SERVICE BULLETIN

FUJI HEAVY INDUSTRIES LTD.

NO. 200-002

1. 標 題 : ラダーペダルの作動点検及び改修
2. 適用機体 : FA-200シリーズでS/N12~297のもの
3. 適用度 : 指令事項
4. 目 的 : ラダーペダルのオーバートラベルを防止し、円滑な作動を確保するため、点検及び、その結果に基づく改修を実施する。
5. 指 示 : 1) ラダーペダル・ストッパーの点検

FIG 2 ストッパー・チューブ改修要領

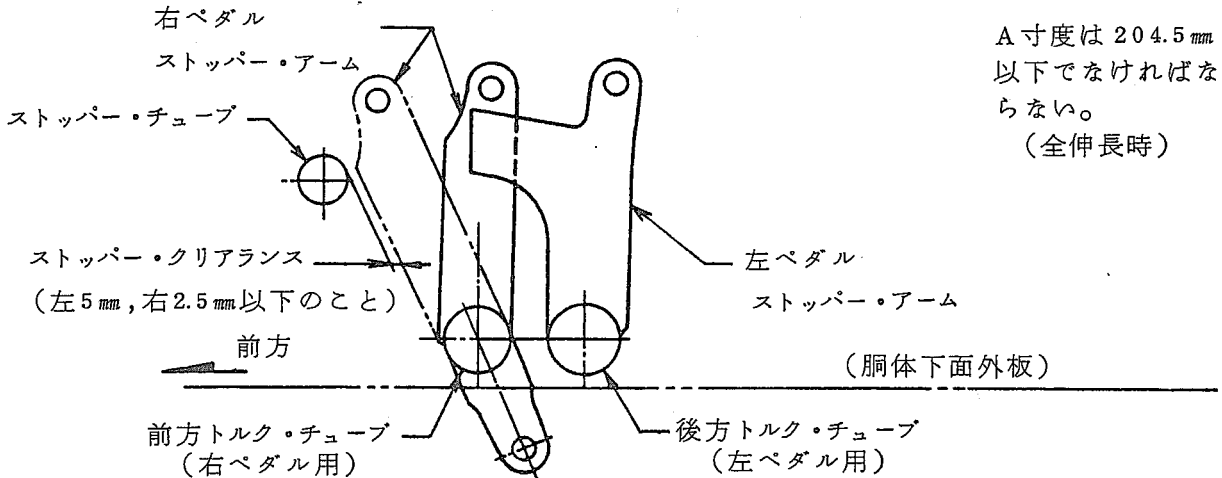
- 1) 胴体下面最前部中央の点検カバーを取外す。
- 2) 前輪を浮かせるか、あるいはステアリング・ロッドを取外した状態で、ラダー系統が正規の状態に調整されていることを確認する。
(サービス・マニュアル8-4-3項参照)
- 3) 2)の状態から、舵面がストッパーに当たるまでラダーペダルを操作し、ラダー・ペダル・ストッパ・アームのクリアランスを調べる。
クリアランスが左5mm、右2.5mm以内であれば正規なので、復旧してよい。
- 4) クリアランスが左5mm、右2.5mmを越える場合は、ペダルの中立位置と、舵面中立位置との一致を再確認し、必要に応じ、再調整を実施する。
- 5) 4)項の実施後も、ストッパーのクリアランスが左5mm、右2.5mmを越えている場合は、ストッパー・チューブを取り外し、FIG 2に従って必要な調整用カラーを取付ける。
ストッパー・チューブはどちらか一方の末端のコッターピンを外すこ

取外したストッパーは、FIG 2に従って穿孔し、ジंकロまたは相当の防錆処置を施す。

- 6) 必要な組合せのカラーを用意し、ストッパーを再取付する際、同時に取付ける。

ストッパーチューブ自体及びカラー組立は、コッターピンによって固定される。

FIG 3 ブレーキ・リンク・オーバーセンタ・フォース判定要領

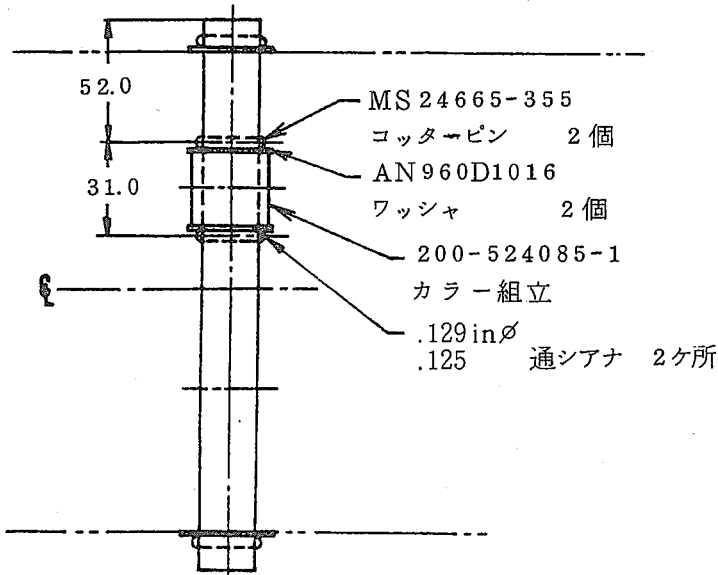
但し、TECHNICAL BULLETIN 200-022 実施済の機体は本点検不要である。C
左右のラダーペダルについて、ラダーペダル・ストッパアームがストッパ・チューブに当たった状態で、ブレーキ・リンクの結合ボルト部に20Kgの力を加え、オーバーセンタしないことを確認する。(詳細についてはFIG 3参照)

- 1) FIG 3の要領でブレーキ・リンクの結合ボルトにワイヤーを取付ける。

- 2) 左右各々のラダー・ペダルについてラダーペダル・ストップ・アームがストップ・チューブに当るまで踏み込み、その状態においてブレーキ・リンクのボルト部を20 Kgの力で引っ張りオーバーセンタしないことを点検する。

- 3) 2) 項の点検でオーバーセンタする場合は、リンクを構成する部品の摩耗等が原因と判断されるので、摩耗部品を交換し再度点検を行う。
